Plan Local d'Urbanisme intercommunal de Rennes Métropole

**Modifications envisagées sur le territoire des communes
Pacé**

Modification n°2 : dossier soumis à enquête publique

Pièces concernées	Extrait du PLUi en vigueur	Extrait de la modification proposée
D-2-1-1 Plan(s) de zonage n°056, 069		
D-2-1-2 Plan(s) de synthèse du zonage communal n°13, 45

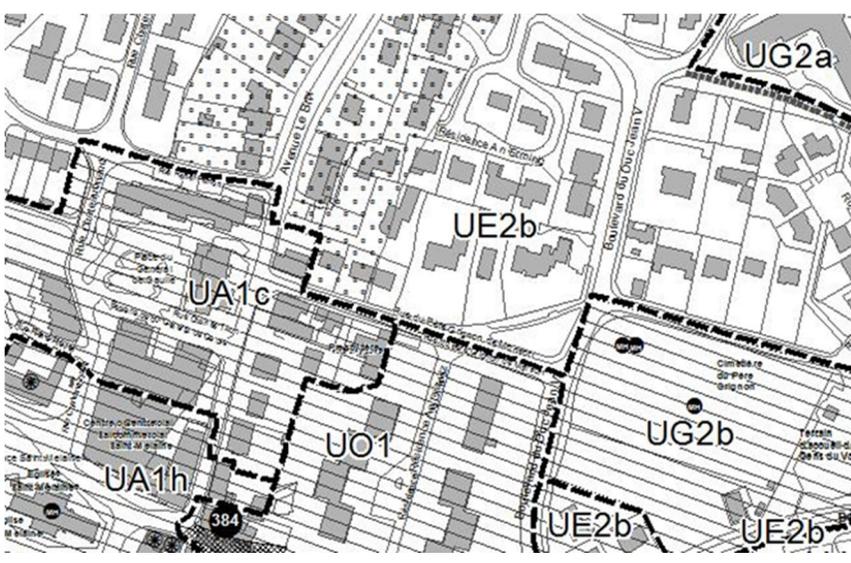
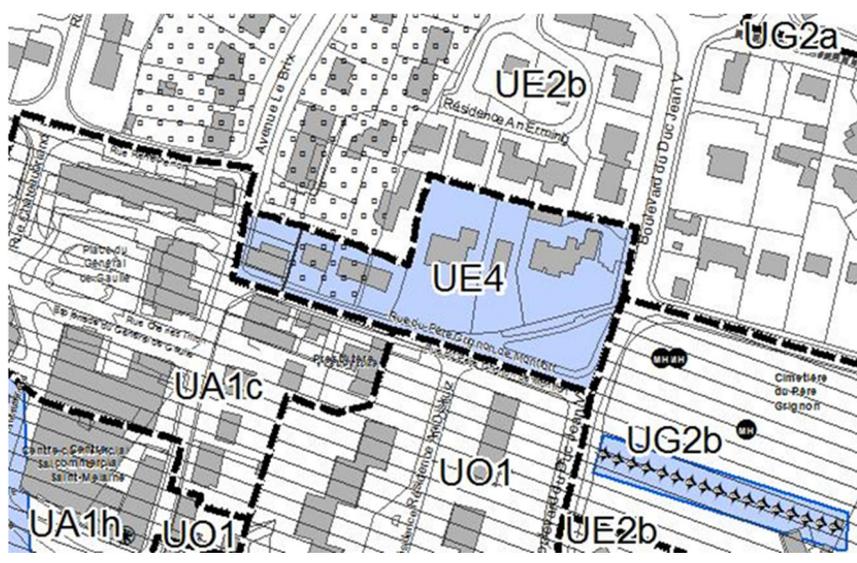
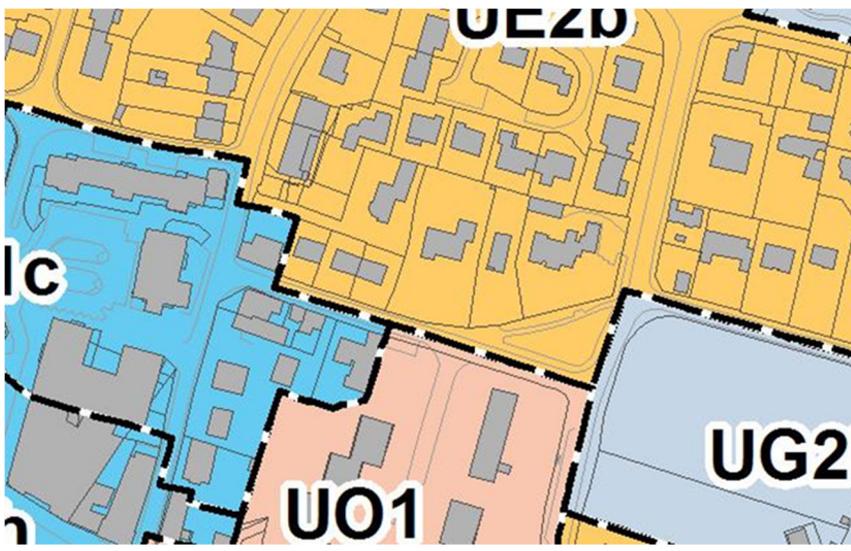
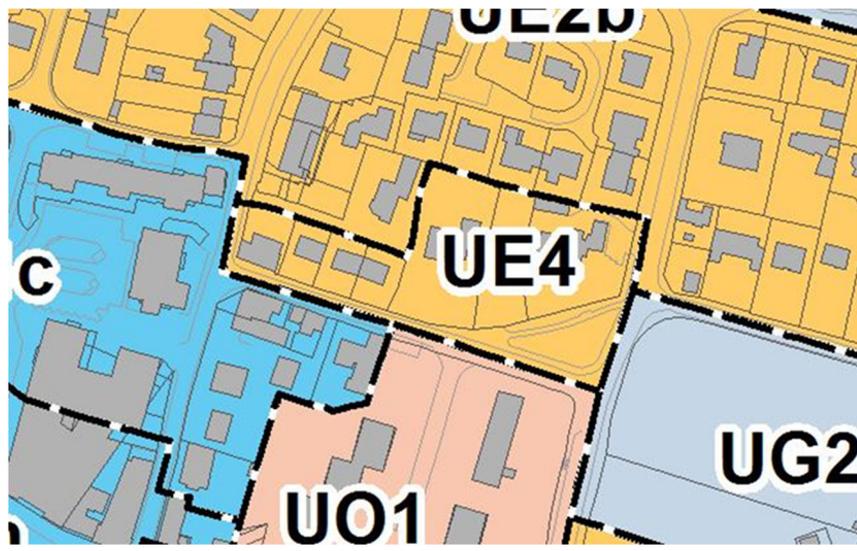
Le projet consiste à la modification du zonage du PLUi passant de UA1c et UE2b à UE4.

Les objectifs principaux sont ainsi de maintenir les affectations actuelles du secteur Père Grignon et éviter ainsi, au regard de ses caractéristiques actuelles, un renforcement de l'urbanisation. En conséquence, dans l'attente de pouvoir mener une réflexion d'ensemble permettant d'étudier plus finement son potentiel d'évolution, il semble nécessaire de limiter au maximum les droits à construire par le zonage UE4, autorisant par ailleurs une évolution limitée du bâti existant.

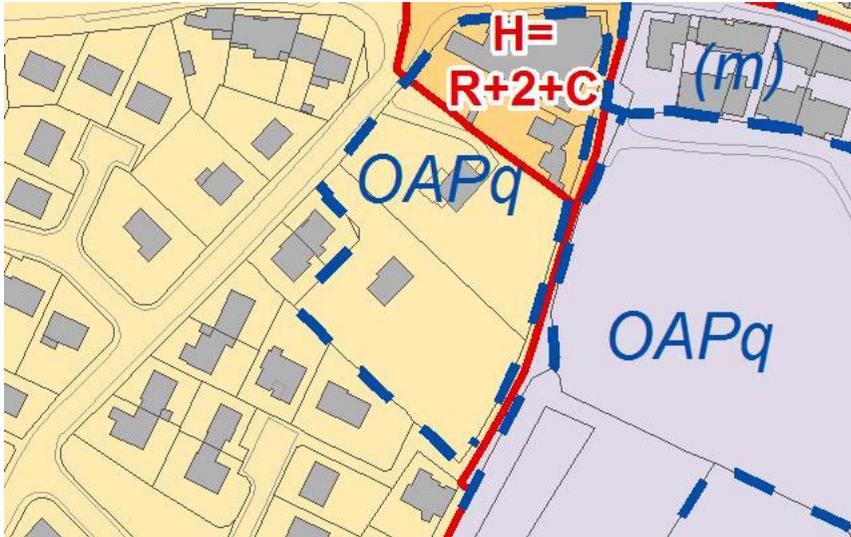
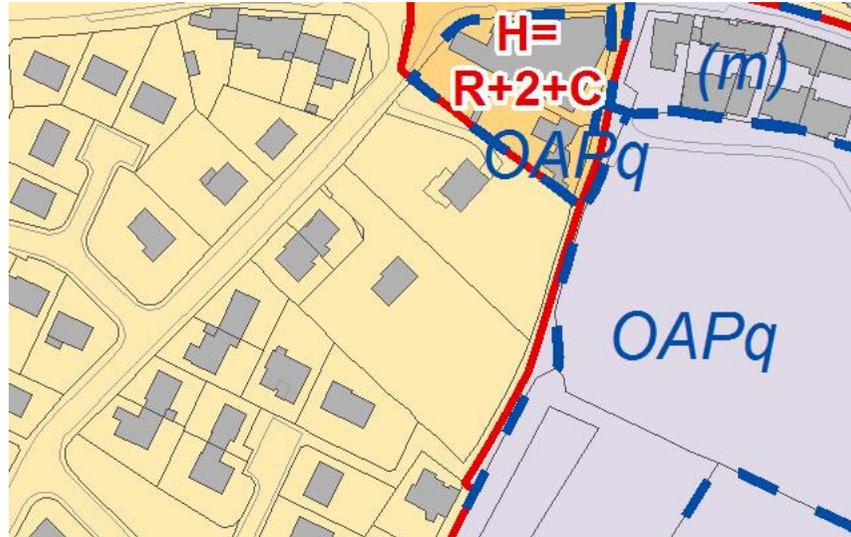
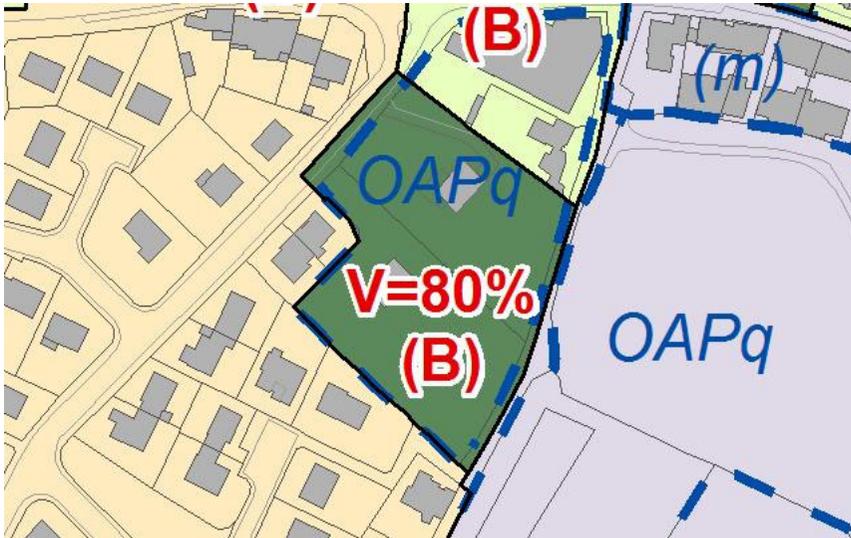
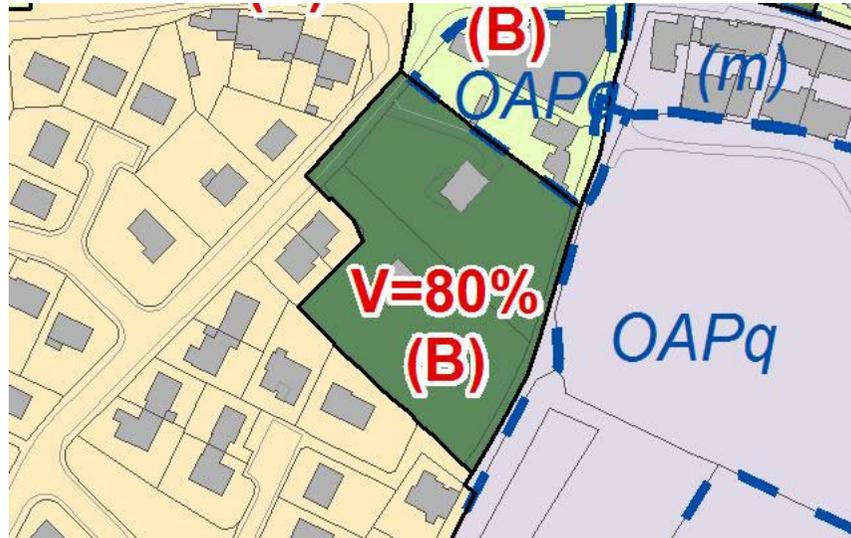
- Modifier le plan des hauteurs en passant de R+3+C à R+4+C,
- Modification du zonage passant de UD2a à UO1.

Afin de permettre la faisabilité réglementaire du projet et afin de corriger cette erreur matérielle, validé par les élus et les habitants, le plan des hauteurs est modifié, passant d'une norme de hauteurs de $H=R+3+C$ à $H=R+4+C$. La zone UO1 est également élargie au profit de la zone UD2a pour se caler sur la délimitation du secteur opérationnel de la ZAC.

Pièces concernées	Extrait du PLUi en vigueur	Extrait de la modification proposée
D-2-2-7 Plan(s) thématique(s) des Périmètres des Orientations d'Aménagement et de Programmation n°07

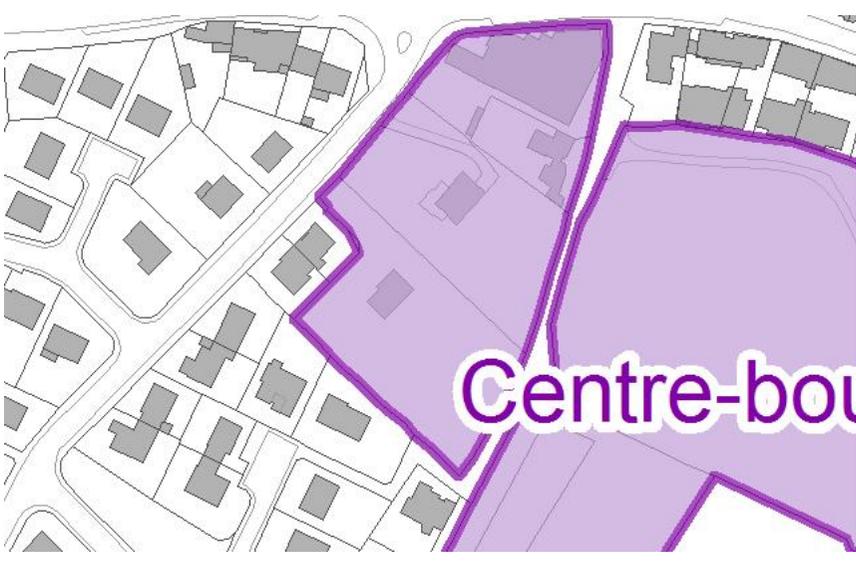
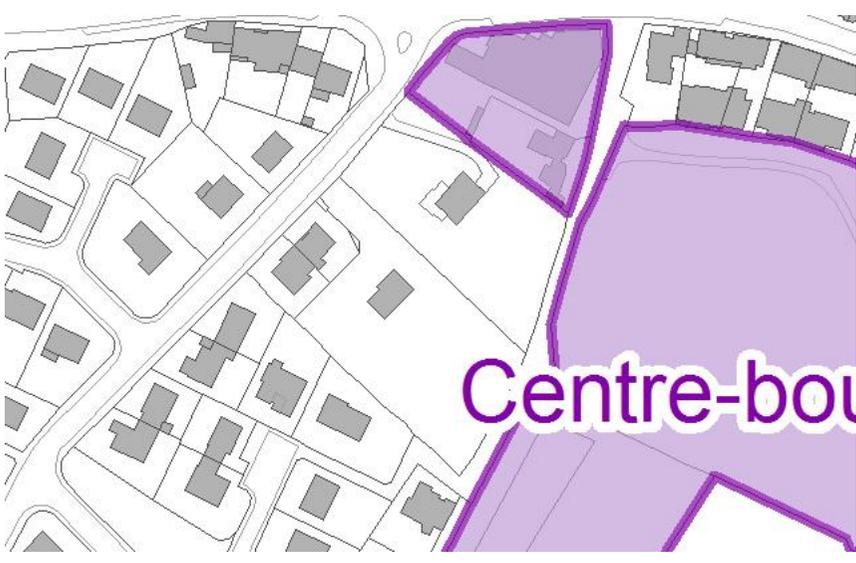
La modification consiste à supprimer le secteur Lamennais de l'OAP de quartier centre-bourg.

Le secteur Lamennais classé actuellement au PLUi en UE4 ne permet pour le moment aucun projet. Ce secteur va faire l'objet d'études approfondies pour en définir son avenir urbain. En attendant, il paraît plus cohérent d'enlever ce secteur à l'OAP de quartier centre-bourg pour éviter tout amalgame auprès des Pacéens.

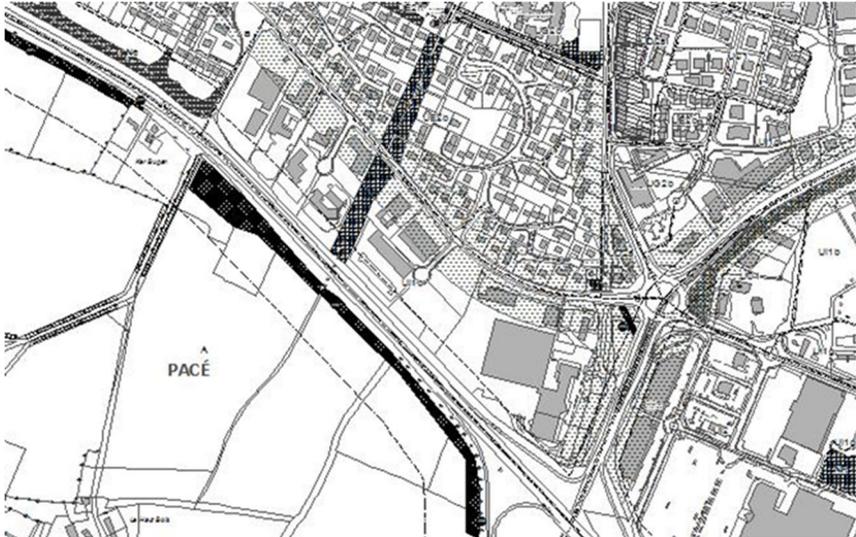
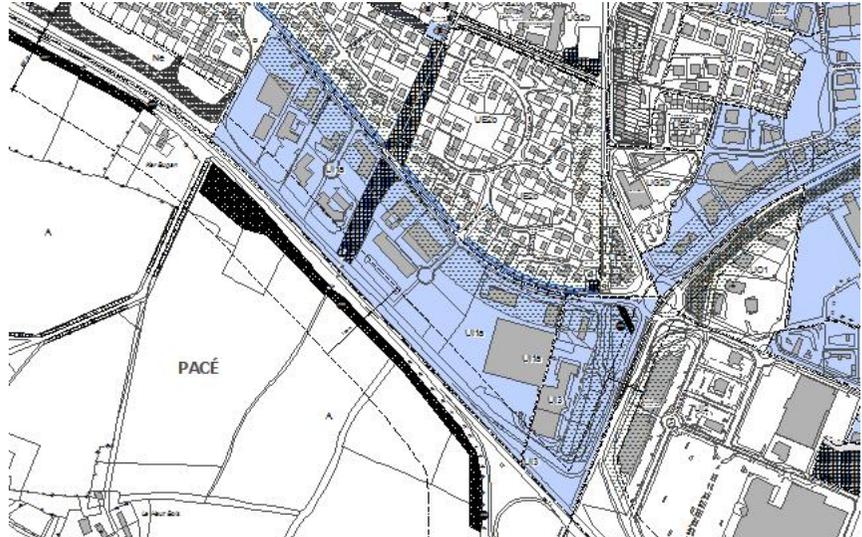
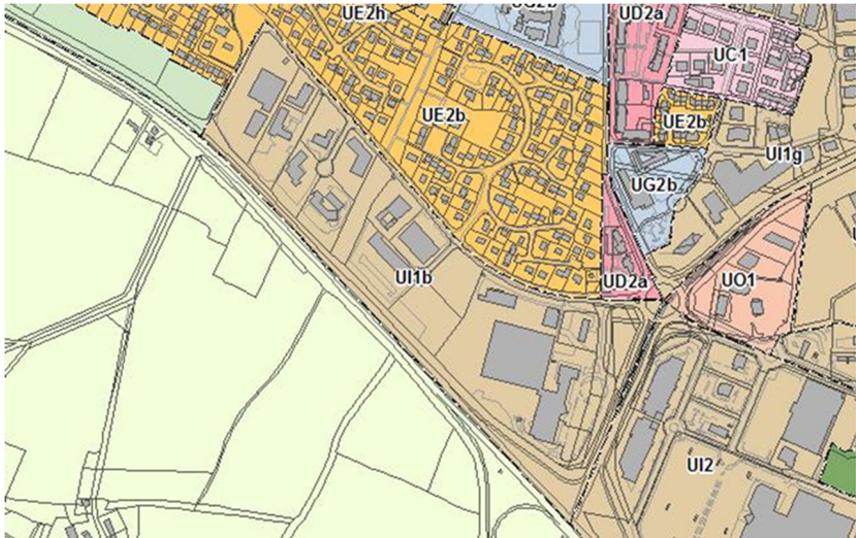
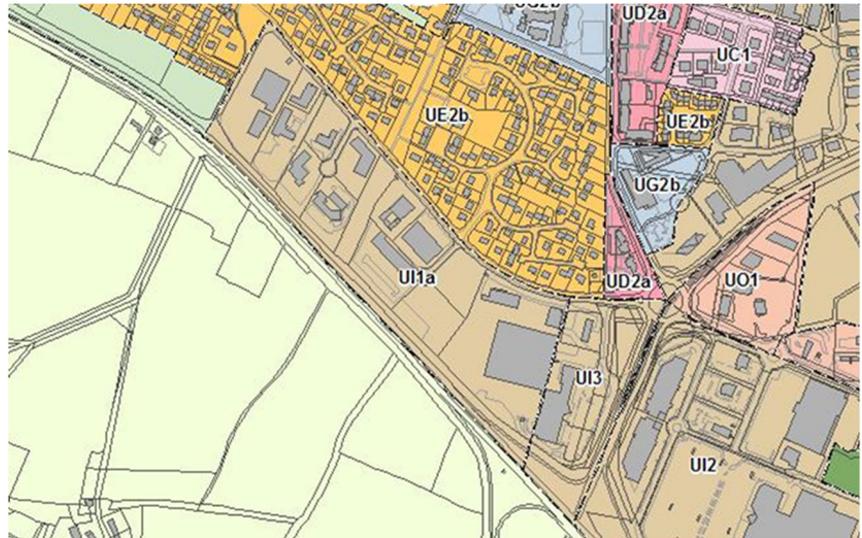
- Secteur est le long de la RD 29 : Passage de UI1b à UI3
- Secteur ouest : Passage de UI1b à UI1a

Pièces concernées	Extrait du PLUi en vigueur	Extrait de la modification proposée
D-2-2-1 Plan(s) thématique(s) Hauteurs n°12, 13

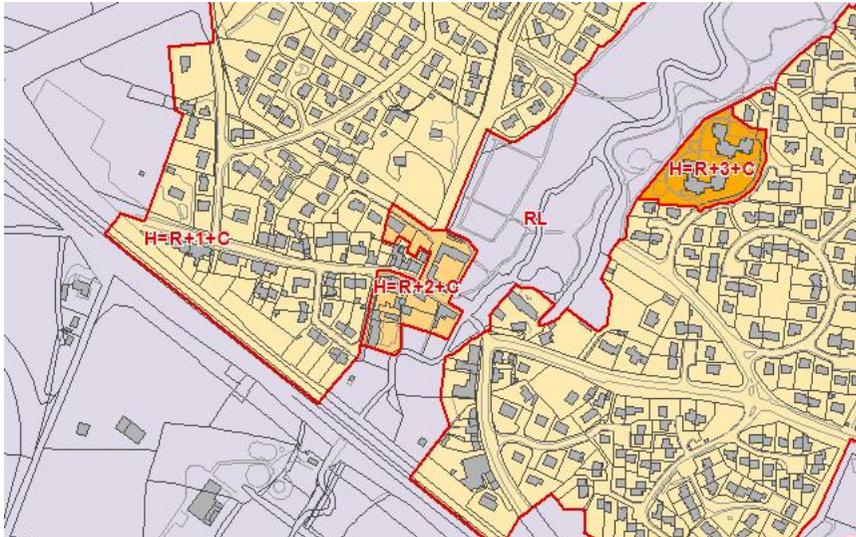
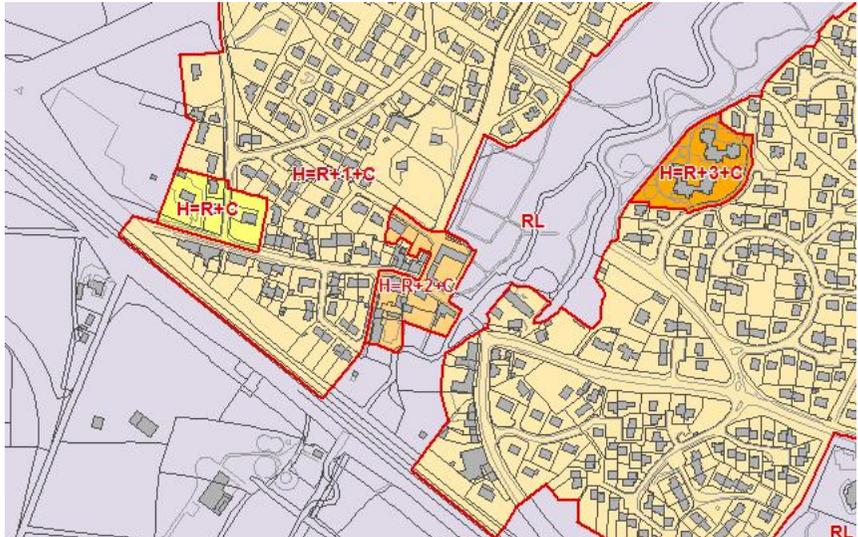
- Le long de la rue du Dr Léon : passage d'une zone UE2a à une zone UA1a en cohérence avec la composition historique du patrimoine bâti
- Le long de l'avenue Étienne et Mathilde Pinault : passage d'une zone UE2b à une zone UA1a en cohérence avec l'ambiance urbaine de l'ancien village
- Le long de l'avenue Étienne et Mathilde Pinault : passage d'une zone UE2b à une zone UE2h en cohérence avec la composition historique du patrimoine bâti
- A l'entrée de la rue du Dr Léon : passage d'une zone UE3 à une zone UE2a en cohérence avec l'ambiance urbaine de l'ancien village et d'une norme de hauteurs passant de R+1+C à R+C
- Le long du chemin de Vergeal : extension d'un EIPE existant

Cette étude a permis d'identifier les secteurs participant de la qualité de l'environnement patrimonial de ce monument. Afin de préserver leurs qualités patrimoniales, ces secteurs font l'objet d'adaptations réglementaires, complémentaires à la modification du PDA. Il s'agit notamment de définir des zones UE2h et UA1a sur des tissus bâtis au caractère historique situés le long de l'axe historique de la commune constituant des séquences d'approche du monument historique. Ce zonage permet de préserver leur composition d'origine et les implantations et gabarits traditionnels des maisons de bourg protégées au titre du patrimoine bâti d'intérêt local (PBIL). Le tissu urbain le long de la rue du Dr Léon est aussi revu par un changement de zonage et un abaissement des hauteurs afin d'éviter toute densification sur cet axe.

Pièces concernées	Extrait du PLUi en vigueur	Extrait de la modification proposée
<p>D-2-1-1 Plan(s) de zonage n°056, 068, 069</p>		
<p>D-2-1-1 Plan(s) de zonage n°056, 068, 069</p>	<p>Place Saint Melaine</p>	<p>Place Saint Melaine</p>

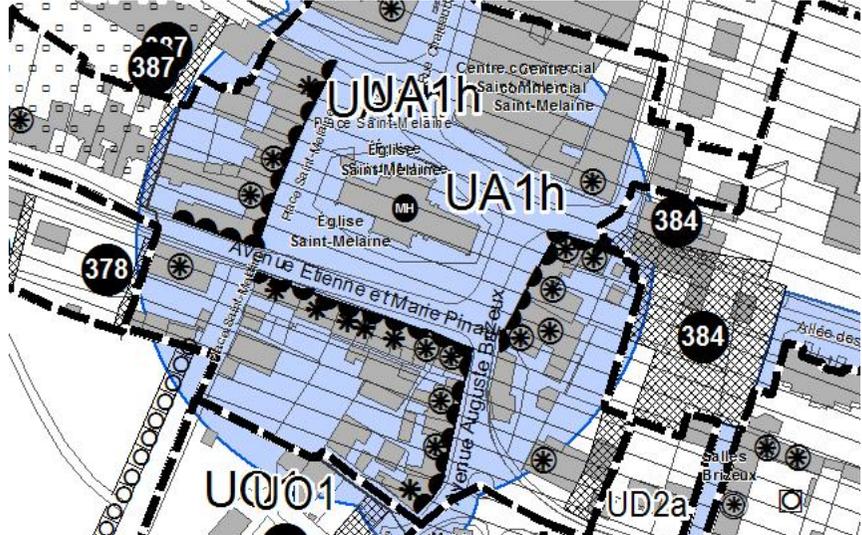
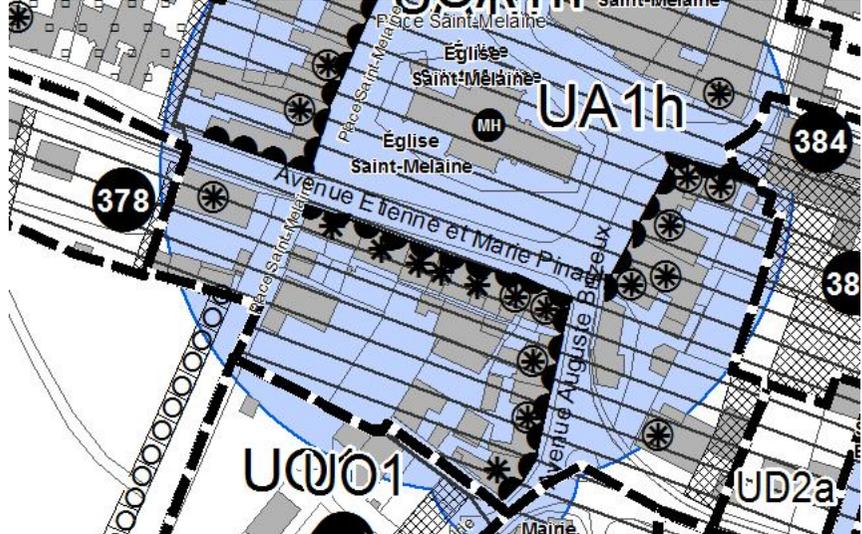
- 6 La Barre Guibourg : longère évaluée en 1 étoile - n°4691
- 8 Place Saint-Melaine : maison à boutique évaluée en 1 étoile - n°63306
- 9 place Saint-Melaine : maison à boutique évaluée en 1 étoile - n°63305
- 22 Place Saint-Melaine : maison de bourg évaluée en 2 étoiles - n°63308
- 17-18 Place Saint-Melaine : maison à boutique évaluée en 1 étoile - n°63307
- 36 avenue Etienne et Mathilde Pinault : pigeonnier évalué en 3 étoiles - n°63323

- Place Saint-Melaine 2 identifié en ensemble urbain de type séquence urbaine n°2s-Pacé
- Place Saint-Melaine 1 identifié en ensemble urbain de type séquence urbaine n°1s-Pacé
- Place Saint-Melaine 3 identifié en ensemble urbain de type séquence urbaine n°3s-Pacé
- Avenue Auguste Brizeux identifié en ensemble urbain de type séquence urbaine n°4s-Pacé
- Rue du Docteur Léon 1 identifié en ensemble urbain de type séquence urbaine n°5s-Pacé
- Rue du Docteur Léon 2 identifié en ensemble urbain de type séquence urbaine n°6s-Pacé
- Rue du Docteur Léon 3 identifié en ensemble urbain de type séquence urbaine n°7s-Pacé
- Rue du Docteur Léon 4 identifié en ensemble urbain de type séquence urbaine n°8s-Pacé
- Rue du Docteur Léon 5 identifié en ensemble urbain de type séquence urbaine n°9s-Pacé

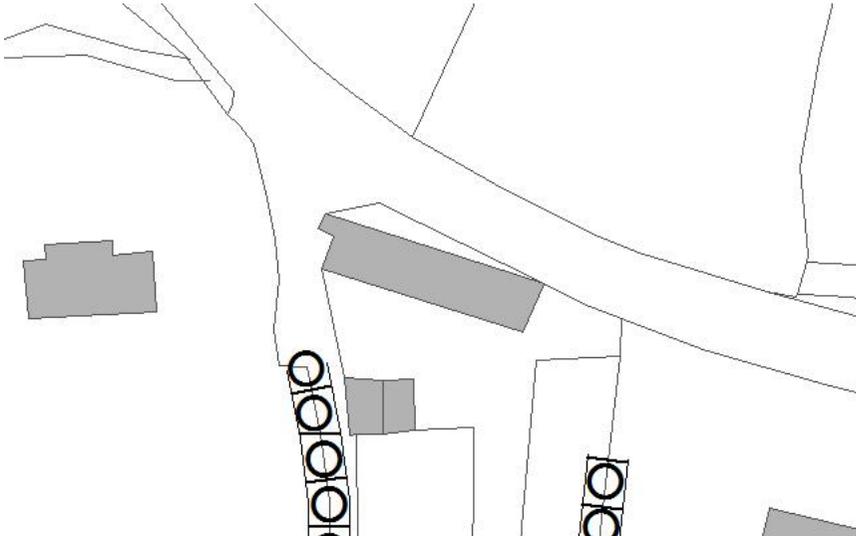
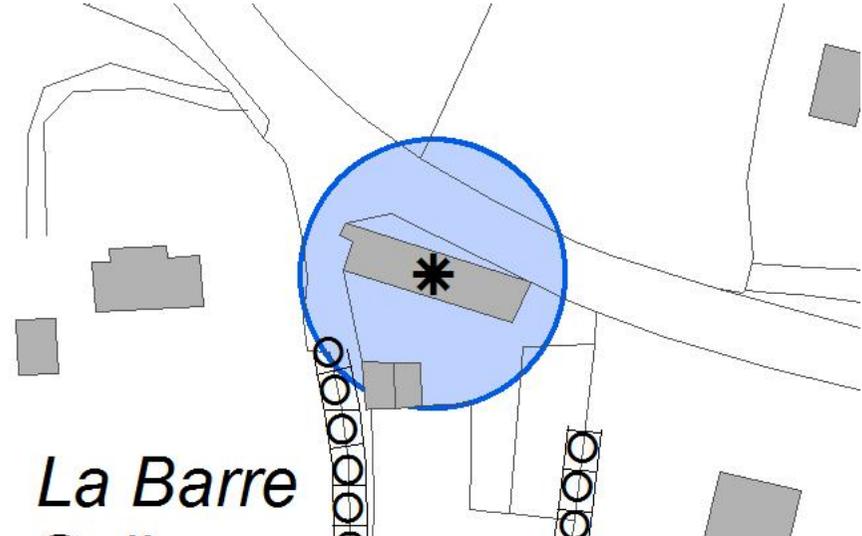
- 12 place Saint-Melaine : maison n°29489
- 1 avenue Auguste Brizeux : maison à boutique n°30780
